# 危险化学品重点县安全指导服务工作反馈会

汇报部门：省厅重点县专家指导服务工作组

汇报时间：2026年9月24日

## 浙江东轩化工有限公司

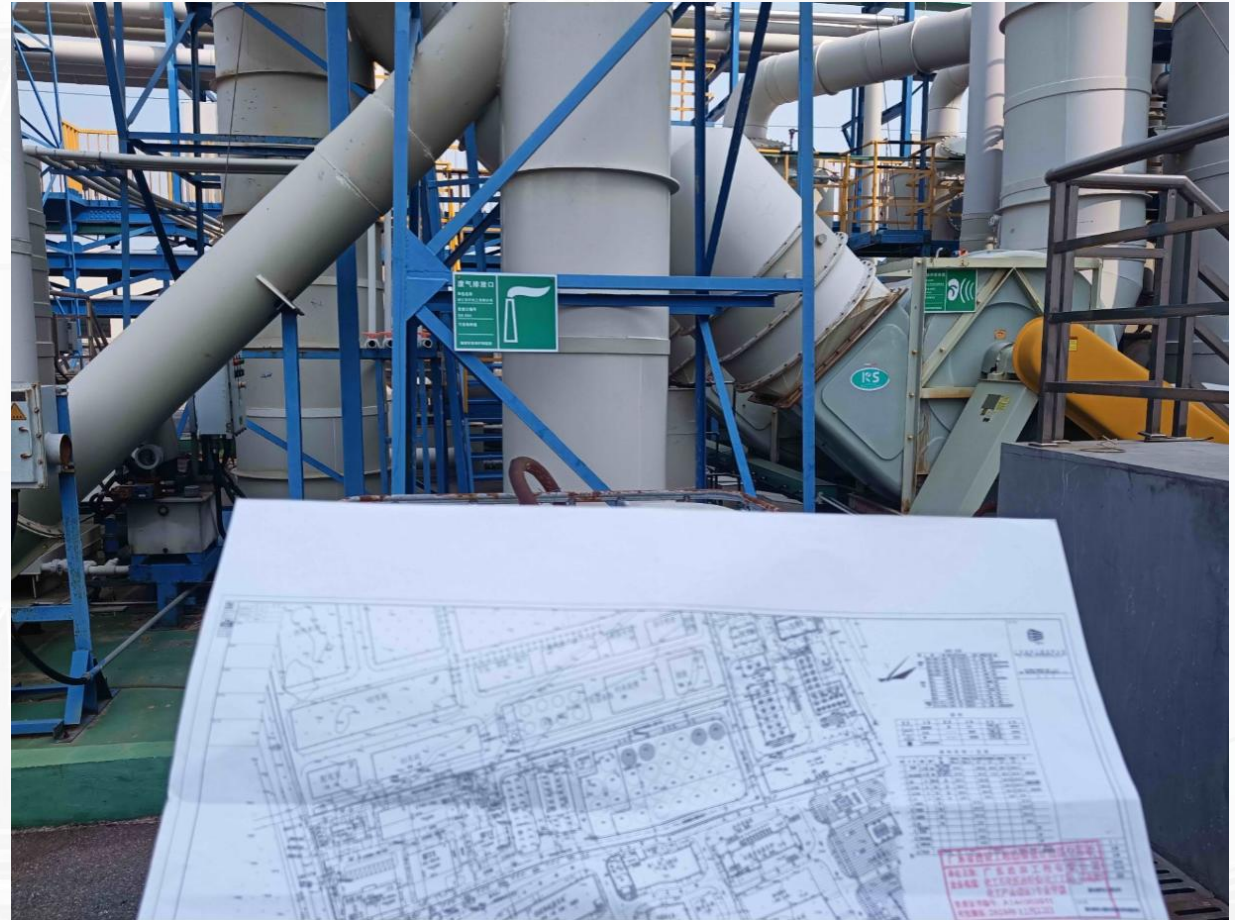
总图中未体现企业的废气吸收装置区，现场位于事故应急池上方。

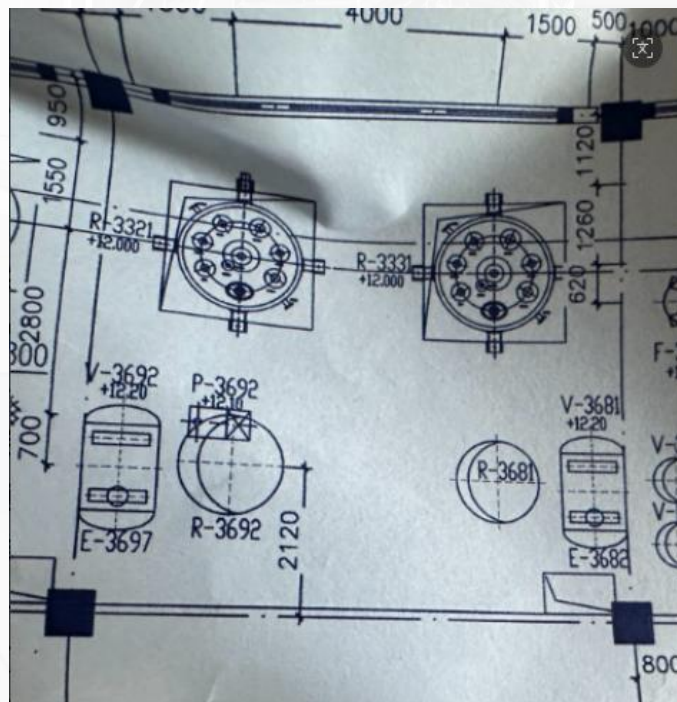
**问题1：设备布置图与现场不一致，未提供变更审批记录，构成重大生产安全事故隐患（AQ3067-2026第 5.7.5条“变更未履行变更审批程序”），这种情况在许多企业常见！！！**  
**主要原因是工艺和设备变更不到位或未履行变更审批程序，没有及时更新设备布置图和工艺流程图。《化工和危险化学品生产经营企业重大生产安全事故隐患判定准则》AQ3067-2026（2026年9月30日生效）第5.7.5条：未建立变更管理制度；变更前未按照要求开展安全风险评估；变更未履行变更审批程序；变更后未对相关人员开展培训。**

(1) 生产车间三屋顶在V-8131旁边增加3台设备，设备布置图未更新，未提供变更审批记录（AQ3067-2026第5.7.5条“变更未履行变更审批程序”）。

**建议：应全面核对装置、车间各层的设备布置图，PID工艺流程图与现场实际的一致性，对不一致的地方补办变更审批程序，并更新设备布置图、PID工艺流程图，将以前工艺和设备变更“未履行变更审批程序”的情况清零，今后严格管理设备变更。**

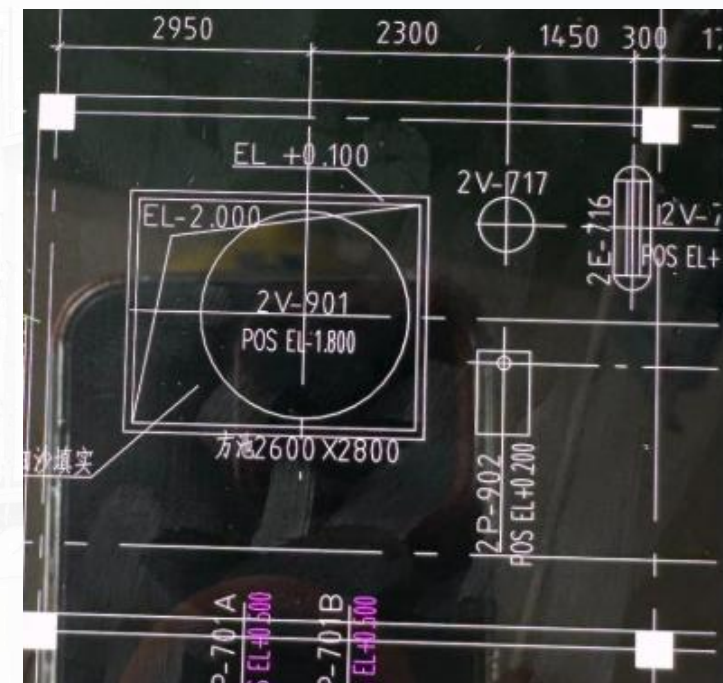
(3) 2HFP 装置底层设备布置图的1台2P902泵改为2台自吸（隔膜泵）泵2P-901A/B后，未更新设备布置图，设备布置图与现场不一致，未提供变更审批记录。

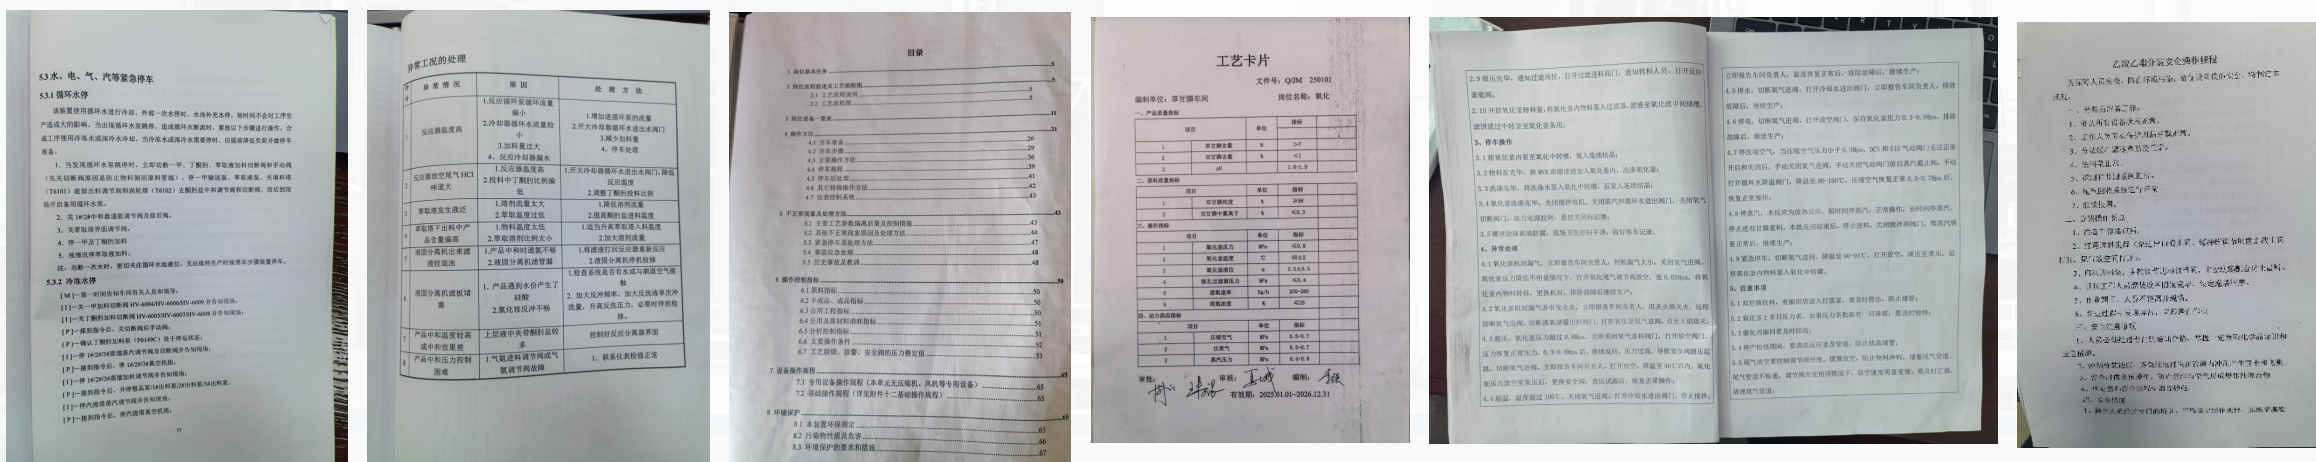
- 1) 反应安全风险评估选取的温度与实际工艺最高温度不一致。(巨圣氟化学、辰阳化工)
- 2) 产品未获得热稳定性数据。(捷马化工)
- 3) 原料未获得热稳定性数据。(巨圣氟化学)

**建议：反应安全风险评估条件须与实际工况一致，并获得全部原料、产品的热稳定性数据。**
